**PM Ändringar efter granskning av vägplan
Väg 900, delen Hamburgsund-Slottet,
gång- och cykelväg**

TRV 2017/103658

2021-12-17

Dokumenttitel: PM Ändringar efter granskning av plan

Sektion vid omledning av vattendrag vid Rörvik

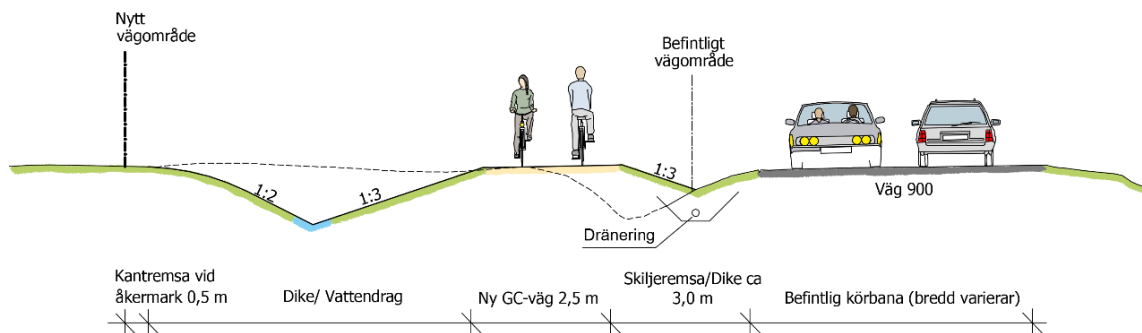
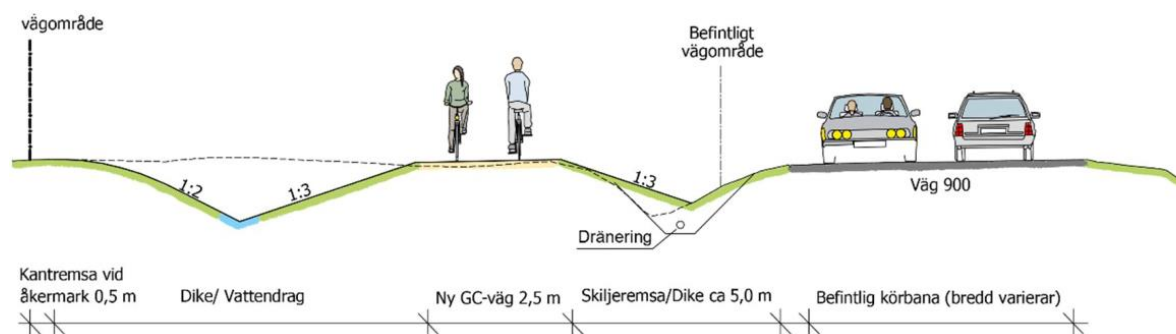
Illustrationskarta 131T0504, 131T0505 och 131T0506 har uppdaterats med sektion vid omledning av vattendrag vid Rörvik.

BILAGA 2. Sammanställning justeringar – sektioner

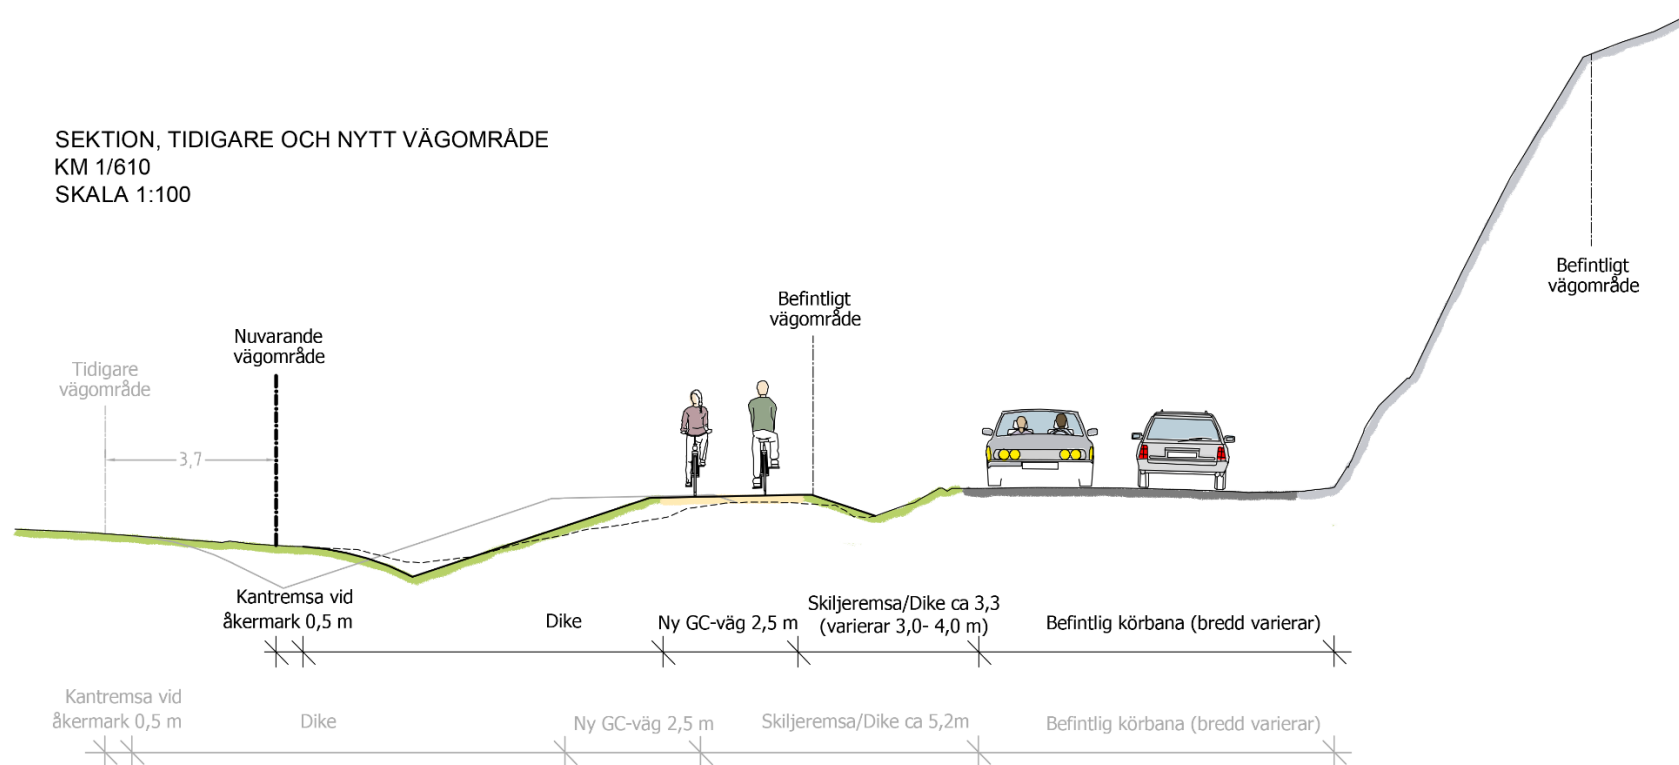
I och med de justeringar som gjordes innan tillstyrkan av länsstyrelsen togs illustrationer fram för att visa justeringarna i relation till tidigare utformning. I bilaga 2 redovisas de genomförda justeringarna i sektioner där skillnaden mellan dåvarande och tidigare förslag illustreras. Sektionerna visar även hur mycket mindre mark som förslaget tar i anspråk. Efter länsstyrelsens tillstyrkan har dock markintrånget minskat ännu mer än vad som redovisas i dessa bilagor.
